品番	SH671BA	品名	手洗付密結タンク	1 / 3
----	---------	----	----------	-------

衛生陶器補修品互換性情報

No. E0026

件名 タンク整流ジャバラについて

タンクふた底の違い

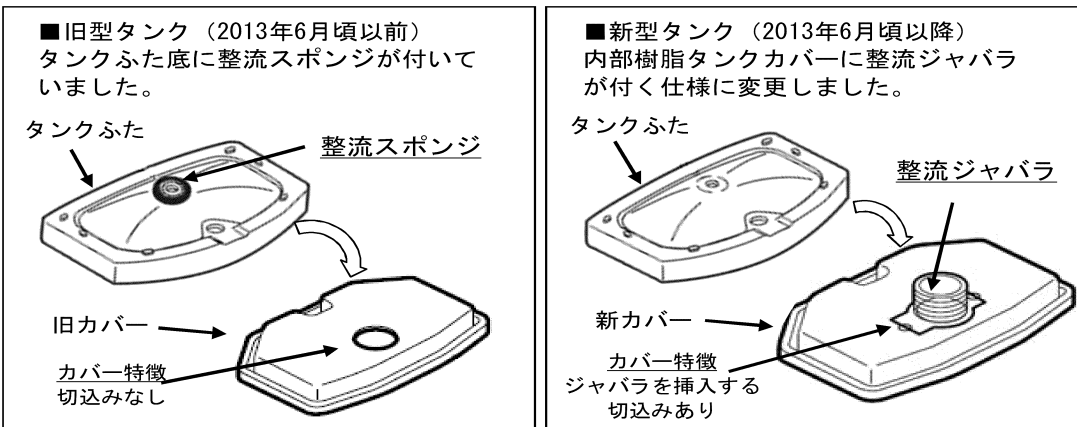
■対象製品のタンクふたには、ふた底に整流スポンジが付いているものと、付いていないものがあります。2013年6月頃から順次整流ジャバラ式に切り替えられています。
(新旧でカバー形状は異なりますが、整流ジャバラのみの取り替えは可能です)

- 現行製品は整流ジャバラ式に切り替わっていますので、整流スポンジは付いていません。
- 現在のタンクふた、陶器タンク式、内部樹脂タンク式、内部樹脂カバーのみの補修品には、整流ジャバラが付いていますので、補修の際、タンクふた底に整流スポンジが付いている場合は、はがして整流ジャバラ式に切り替えてください。
- 整流スポンジを付けたまま整流ジャバラ仕様のカバーを付けると、ふたが浮いてがたつきや漏水の原因となりますので、必ず整流スポンジは、はがしてください。
- 既に整流ジャバラが付いている製品に対して、補修品を手配すると整流ジャバラがだぶる場合があります。その場合は破棄ください。
